**Informe Consolidado de Solicitud de Aclaraciones, Rectificaciones y/o Ampliaciones a la
Declaración de Impacto Ambiental del Proyecto "Optimización Operacional Planta
elaboradora de Harina y Aceite de Pescado"**

Nombre del Titular : Camanchaca S.A.
Nombre del Representante Legal : Gonzalo Fernández García
Dirección : Recinto Portuario s/n, Iquique

El presente Informe Consolidado de Solicitud de Aclaraciones, Rectificaciones o Ampliaciones a la Declaración de Impacto Ambiental del proyecto "Optimización Operacional Planta elaboradora de Harina y Aceite de Pescado", contiene las observaciones generadas en virtud de la revisión de la Adenda.

Figura 2 Esquema proyecto

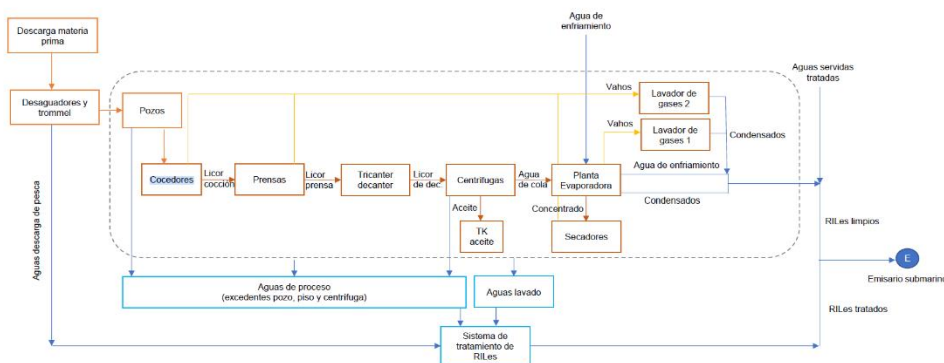
1.16.10. Con relación a las actividades que se informan en el capítulo de Descripción del proyecto de la DIA respecto a los procesos unitarios del proyecto, así como también al sistema de tratamiento de residuos líquidos industriales, se presentan las diferentes actividades que se realizan en torno a estos, en donde se observan procesos tales como: Descarga materia prima, desaguadores y trommel, pozos, cocedores, tricanter, centrifugas, Tk aceite, Planta evaporadora, secadores, etc

Figura 4 Sistema de Tratamiento de RiLes

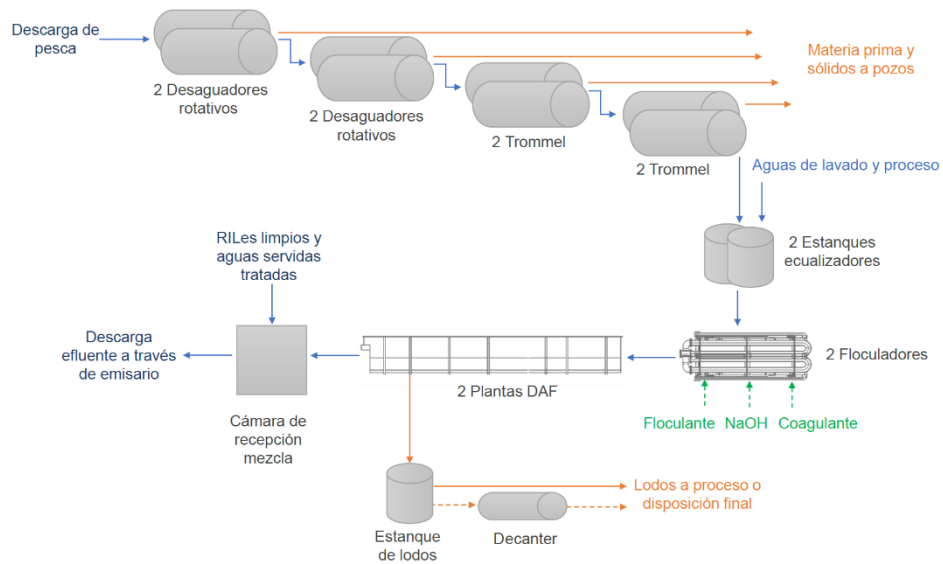
Al respecto de todo lo anterior, se debe aclarar la relación de cada una de las actividades que se mencionan en el capítulo de descripción del proyecto, con las evaluadas en el estudio de impacto por olor, toda vez que se observa que no se presentan todas las fuentes mencionadas en la DIA, tales como cocedores, prensas, secadores, centrifugas, molinos, decanter, planta elevadora, entre otras de las indicadas en la Figura 2 y Figura 3. Asimismo, se deberá aclarar la no evaluación de la componente olor, de las fuentes emisoras estanque de lodos y decanter del estanque de lodos (Figura 4).
